## 2章 基準地震動Ssの策定

## 2章 基準地震動Ssの策定

## 2. 地盤減衰構造の評価

### ■ 検討の結果

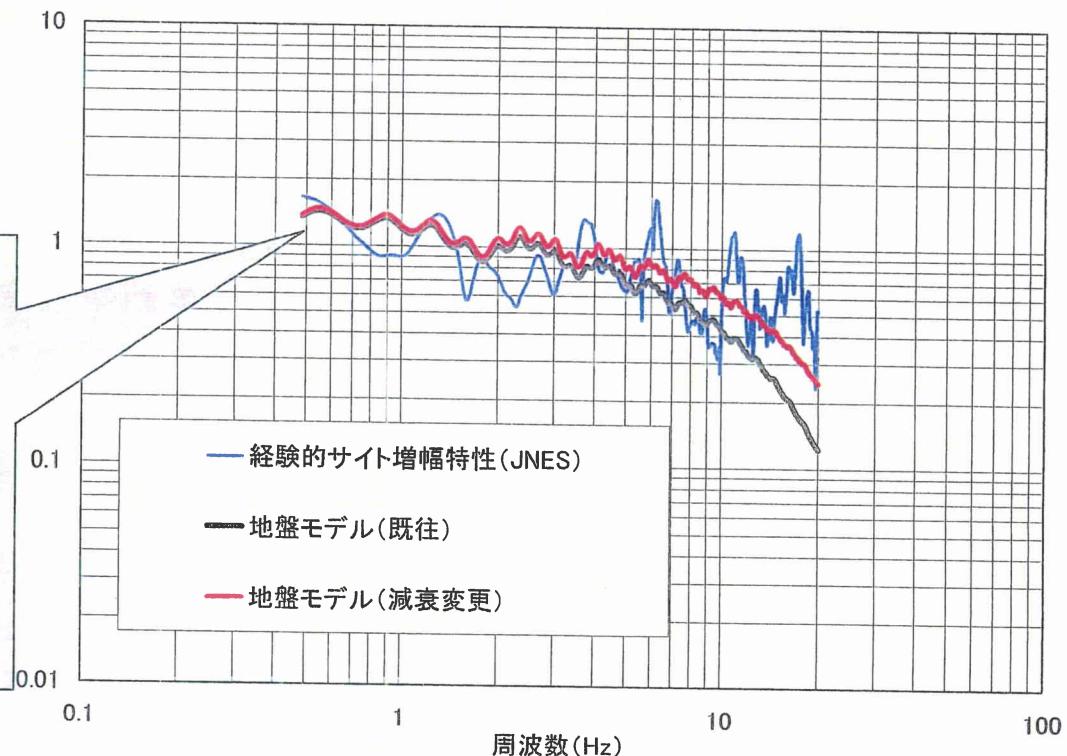
JNESの求めた経験的サイト增幅特性と適合させたというが、10Hz以上が合っているとは言えない。(4/28第15回合同Cサブ会合)

深さ630m以深のQs値を100(0.5%)とすることにより、JNESによるもんじゅサイトの経験的サイト增幅特性と、特に1～10Hzの周波数領域において地盤増幅率の傾向が整合することを確認した。

浅部は3%で変更せず、深さ630m以深のQ値を50→100にすることで、JNESの求めたもんじゅの経験的サイト增幅特性と概ね整合することを説明(4/28)。
